总平面变更对比图

一层平面变更对比图

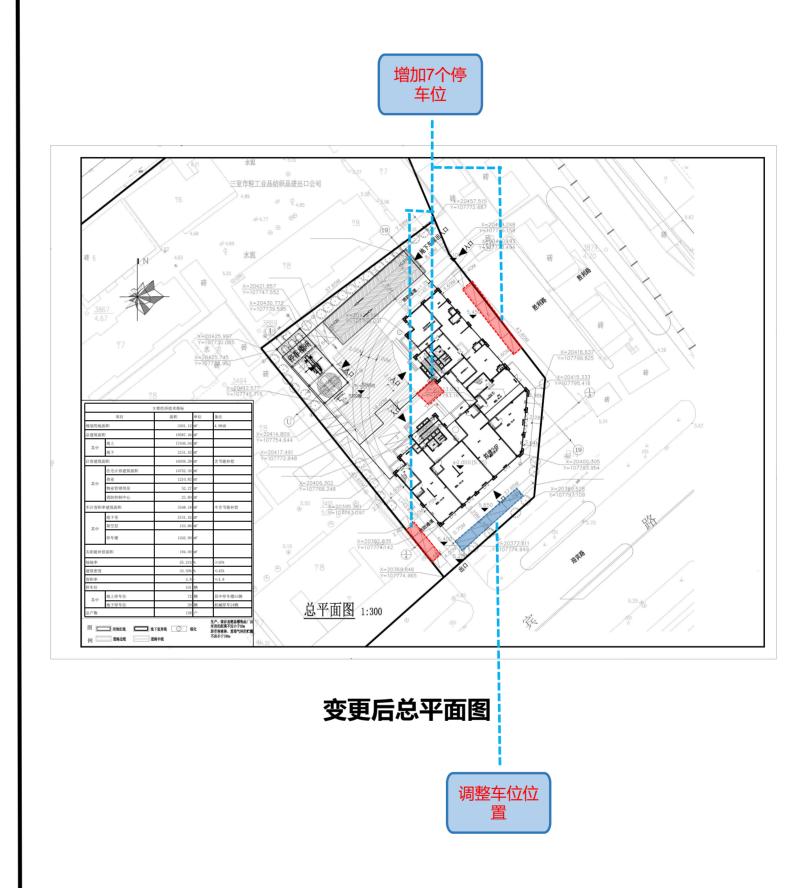
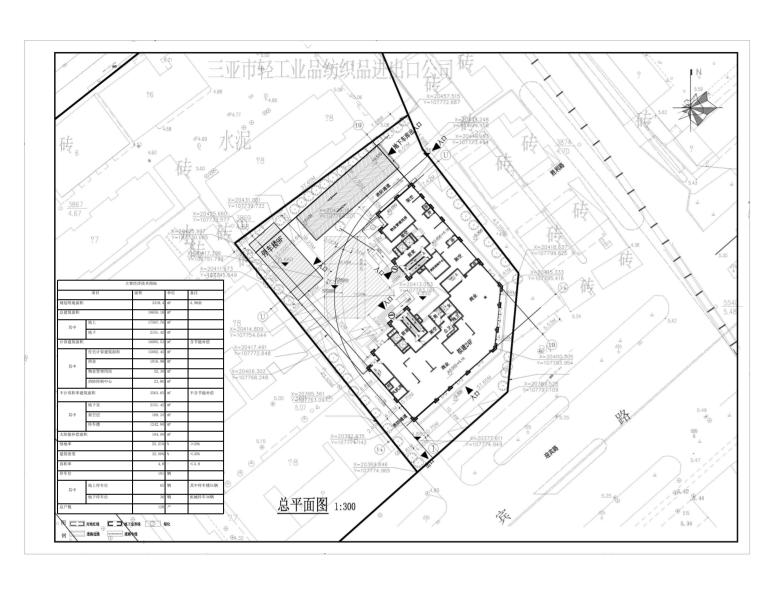
- 1、地面停车位由14增到21个。增加7个停车位。
- 2、调整总平面绿地布置。
- 3、调整车位位置。

1、调整绿地分布。调整后绿地率与原审批一致。

地下一层变更对比图

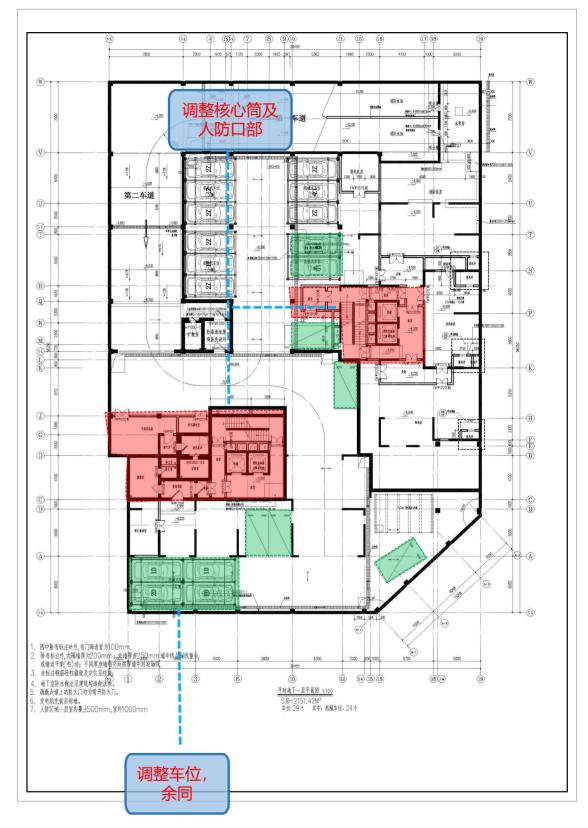
- 1、停车位由36个调整为29个,减少7个停车位。
- 2、调整核心筒及人防口部。

二层平面变更对比图

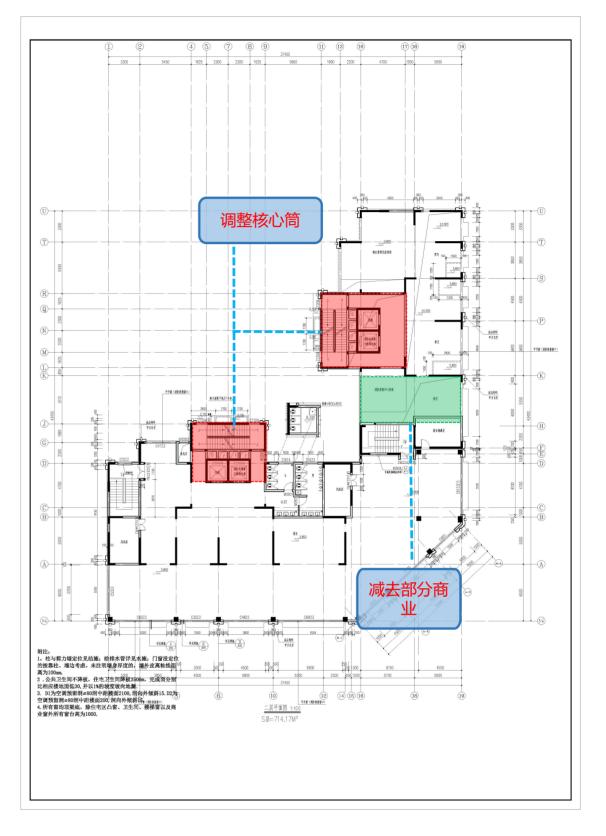
- 1、调整住宅核心筒。
- 2、减去部分商业。
- 3、建筑面积由756.45㎡调整为714.17㎡。

三层平面变更对比图

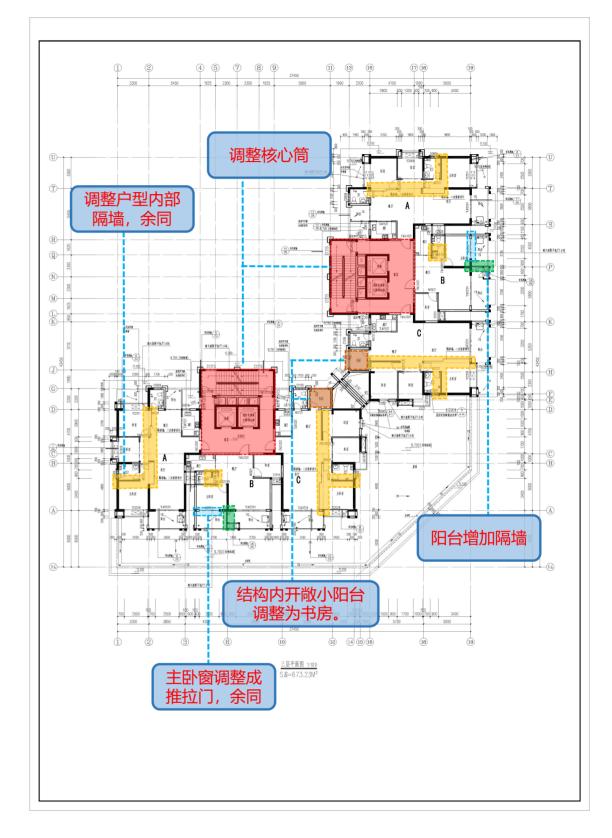
- 1、调整住宅核心筒。
- 2、建筑面积由675.55㎡调整为673.23㎡。
- 3、调整户型内部隔墙布置。B户型阳台增加隔墙, 主卧室的窗调整为推拉门。
- 4、将C户型结构内开敞小阳台封闭后调整为书房。

四--十一层平面变更对比图

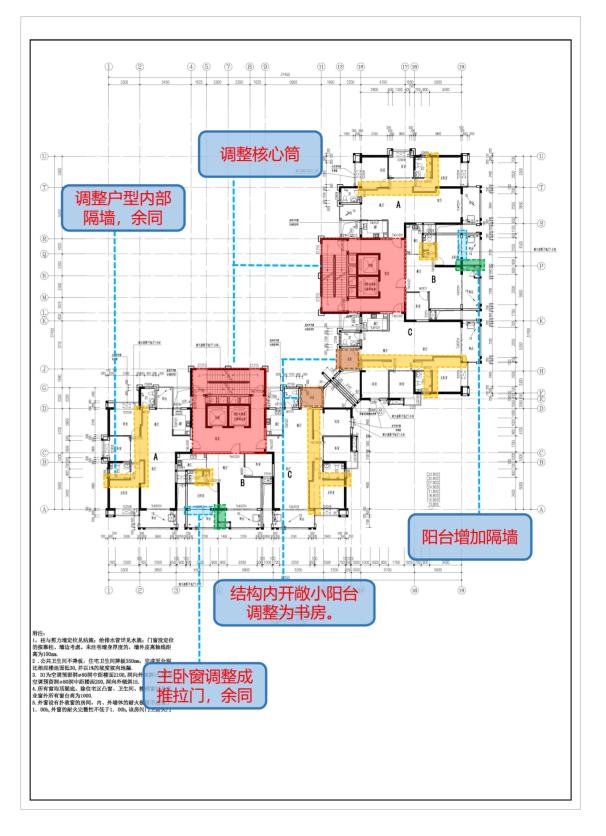
1、调整住宅核心筒。

- 2、建筑面积由675.55㎡调整为673.23㎡。
- 3、调整户型内部隔墙布置。B户型阳台增加隔墙, 主卧室的窗调整为推拉门。

4、将C户型结构内开敞小阳台封闭后调整为书房。

十二--十六层平面变更对比图

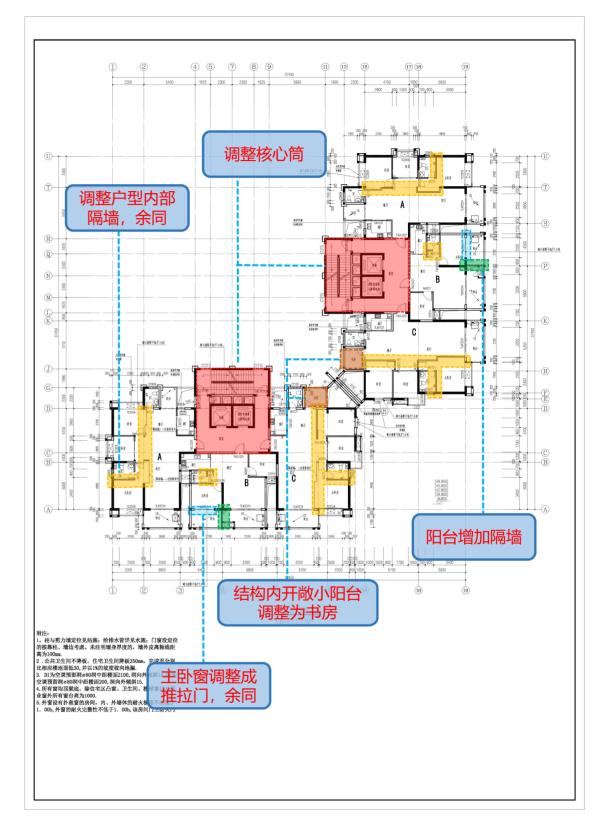
- 1、调整住宅核心筒。
- 2、建筑面积由675.55㎡调整为673.23㎡。
- 3、调整户型内部隔墙布置。B户型阳台增加隔墙,主卧室的调整为推拉门。
- 4、将C户型结构内开敞小阳台封闭后调整为书房。

十七一十九层平面变更对比图

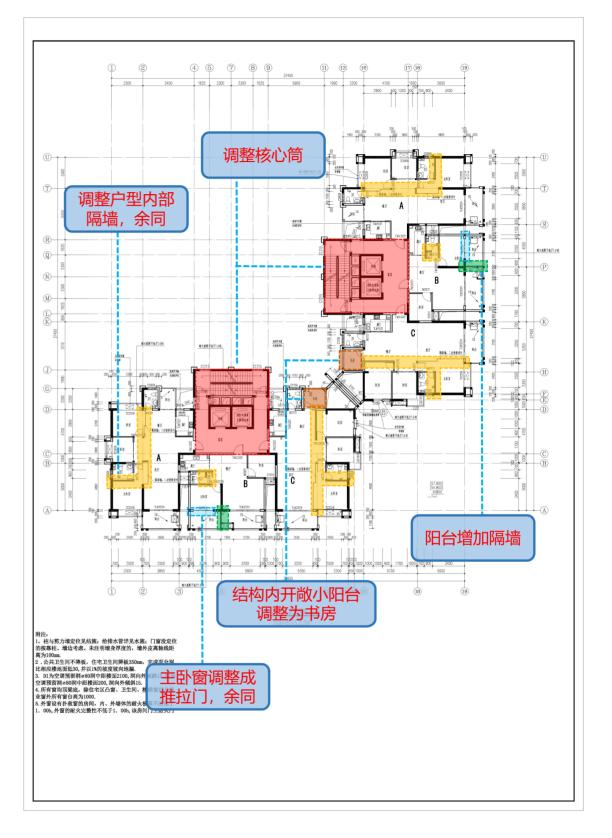
- 1、调整住宅核心筒。
- 2、建筑面积由675.55㎡调整为673.23㎡。
- 3、调整户型内部隔墙布置。B户型阳台增加隔墙,主卧室的窗调整为推拉门。
- 4、将C户型结构内开敞小阳台封闭后调整为书房。

二十层平面变更对比图

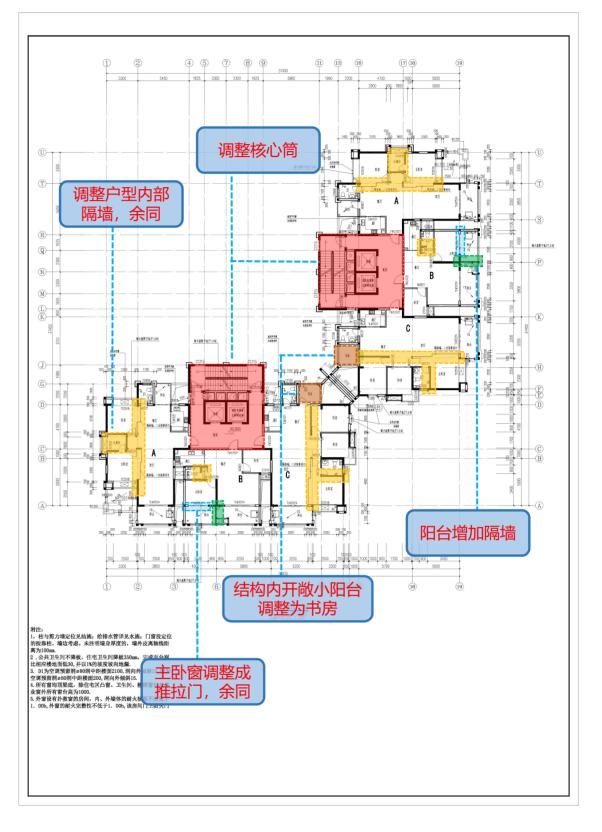
- 1、调整住宅核心筒。
- 2、建筑面积由659.05㎡调整为656.73㎡。
- 3、调整户型内部隔墙布置。B户型阳台增加隔墙, 主卧室的窗调整为推拉门。
- 4、将C户型结构内开敞小阳台封闭后调整为书房。

二十一层平面变更对比图

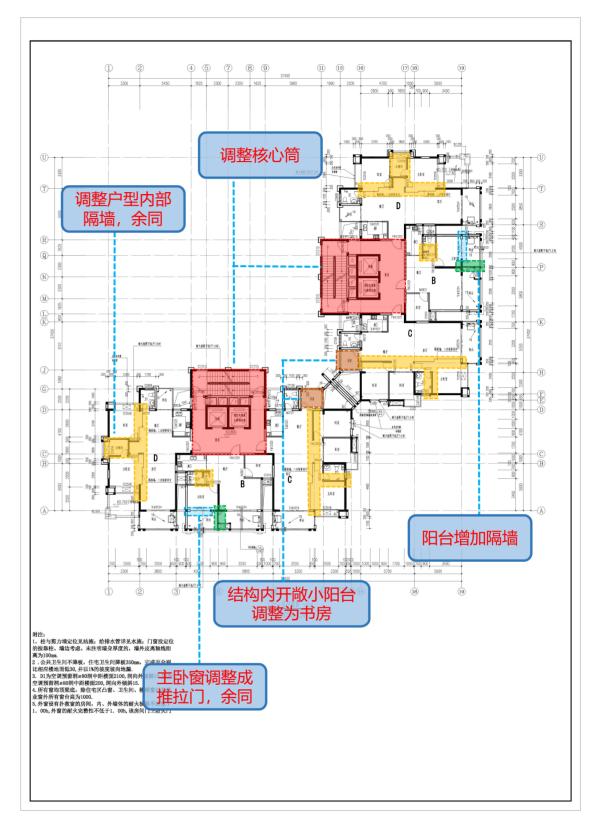
- 1、调整住宅核心筒。
- 2、建筑面积由659.05㎡调整为656.73㎡。
- 3、调整户型内部隔墙布置。B户型阳台增加隔墙,主卧室的窗调整为推拉门。
- 4、将C户型结构内开敞小阳台封闭后调整为书房。

二十二、二十三层平面变更对比图

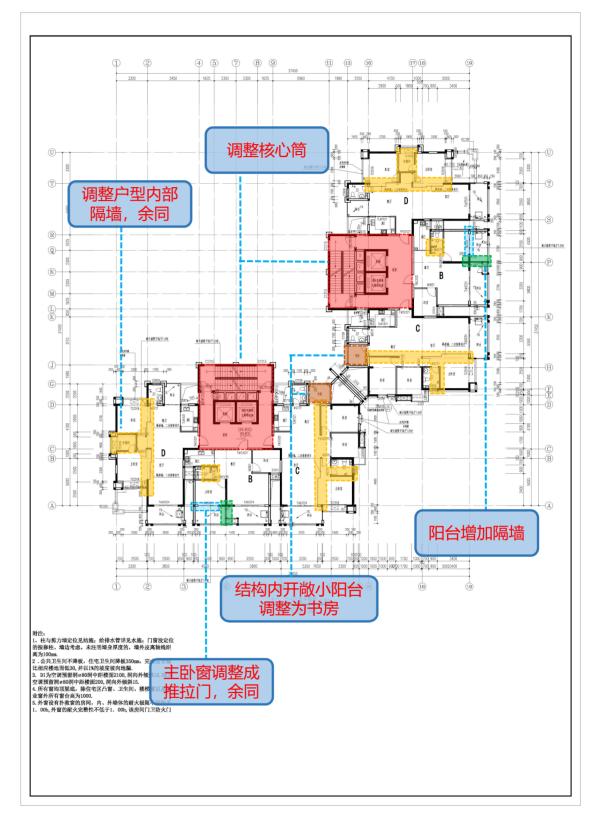
- 1、调整住宅核心筒。
- 2、建筑面积由659.05㎡调整为656.73㎡。
- 3、调整户型内部隔墙布置。B户型阳台增加隔墙,主卧室的窗调整为推拉门。
- 4、将C户型结构内开敞小阳台封闭后调整为书房。

二十四层变更对比图

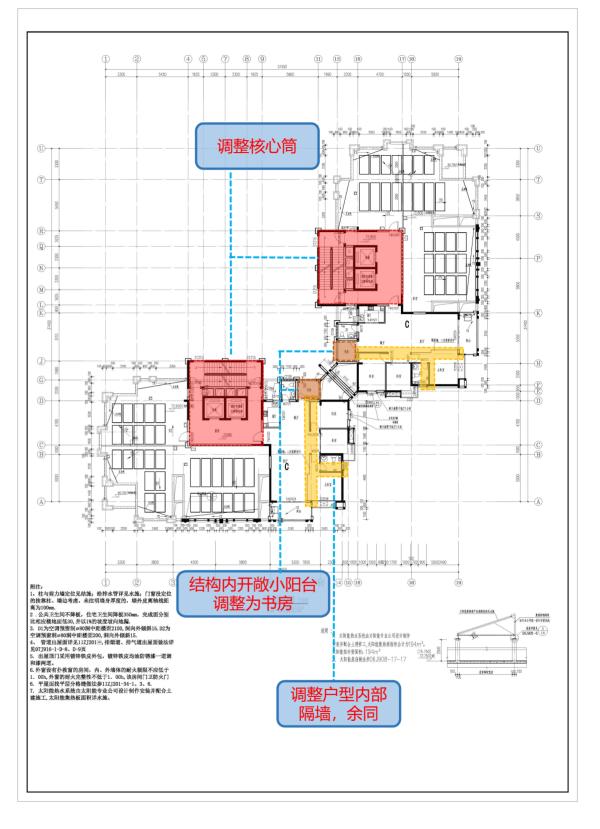
- 1、调整住宅核心筒。
- 2、建筑面积由343.53㎡调整为358.85㎡。
- 3、调整户型内部隔墙布置。B户型阳台增加隔墙,主卧室的窗调整为推拉门。
- 4、将C户型结构内开敞小阳台封闭后调整为书房。

屋顶平面变更对比图

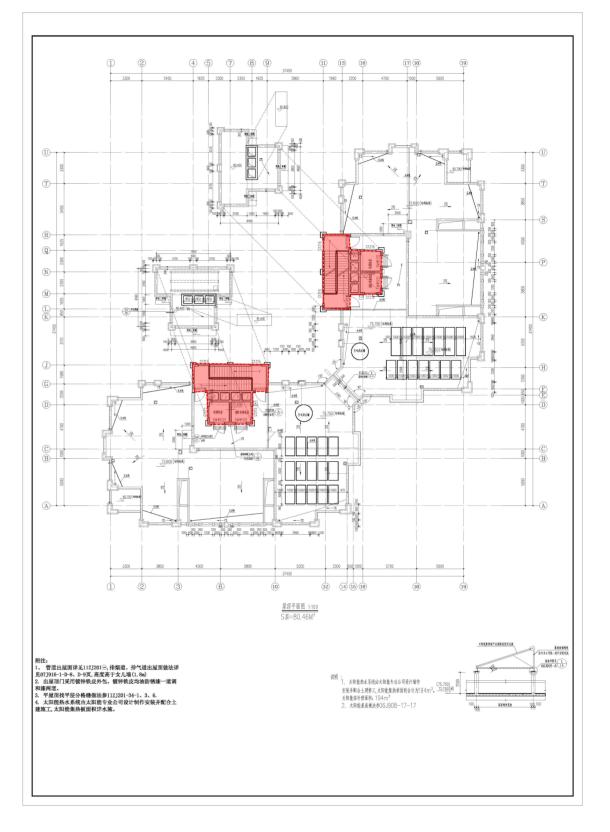
- 1、调整住宅核心筒。
- 2、建筑面积由76.02㎡调整为80.46㎡。
